改善箇所説明図

不具合発生箇所の構造、装置又は性能の状況及びその原因

【運転席内部】

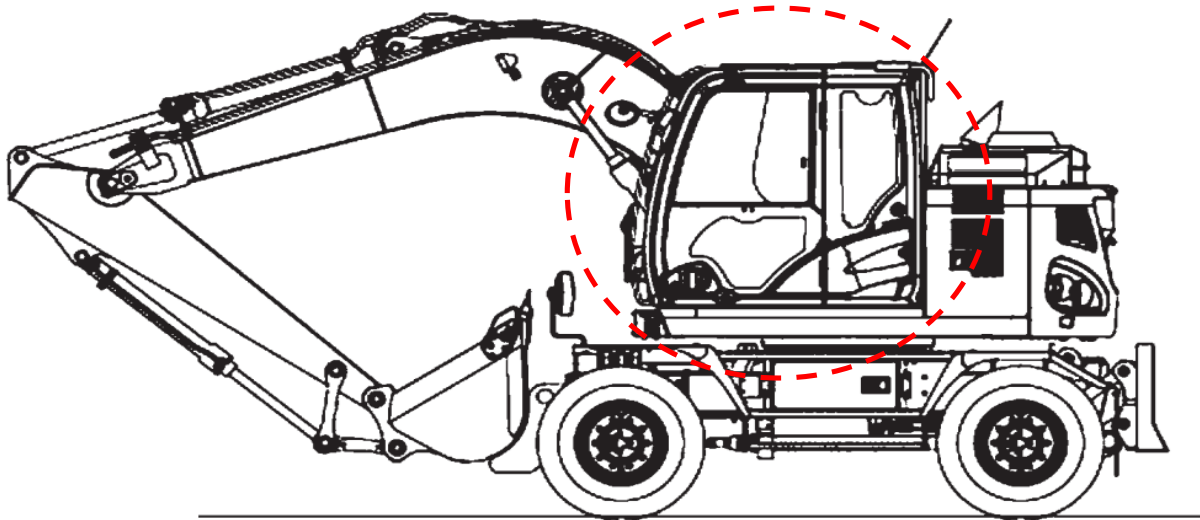
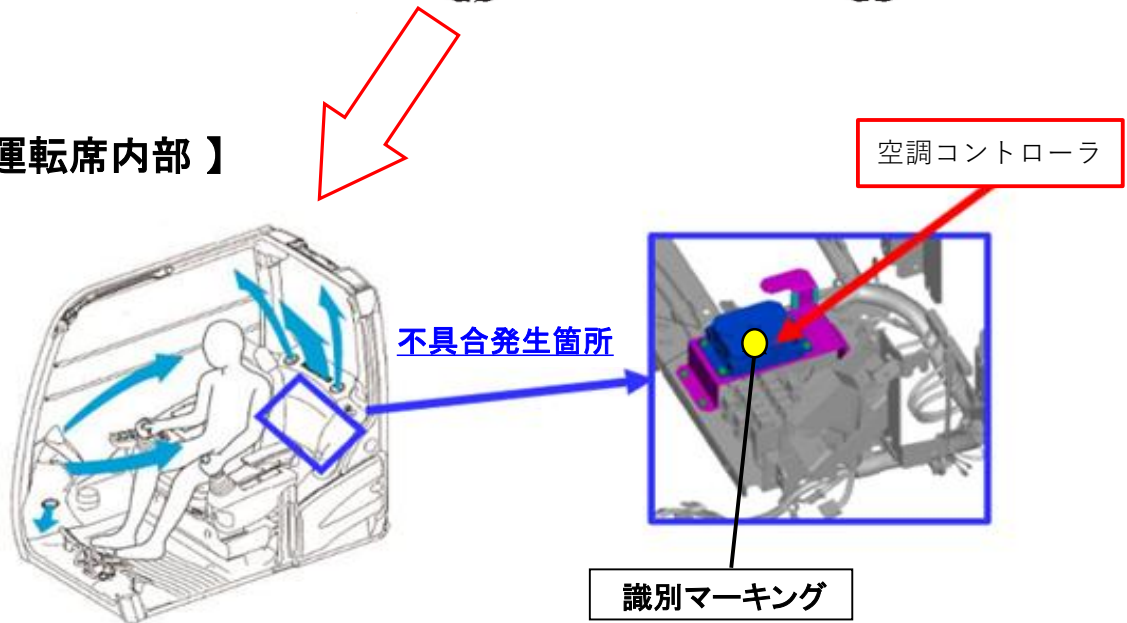
ショベル・ローダの空調コントローラにおいて、制御プログラムが不適切なため、低温時に初期化処理が完了せず、正常に起動しなくなることがある。そのため、最悪の場合、空調が作動しないおそれがある。

全車両、空調コントローラを対策品に交換する。

識別: コントローラに白色ペイントにてマーキングを行う。
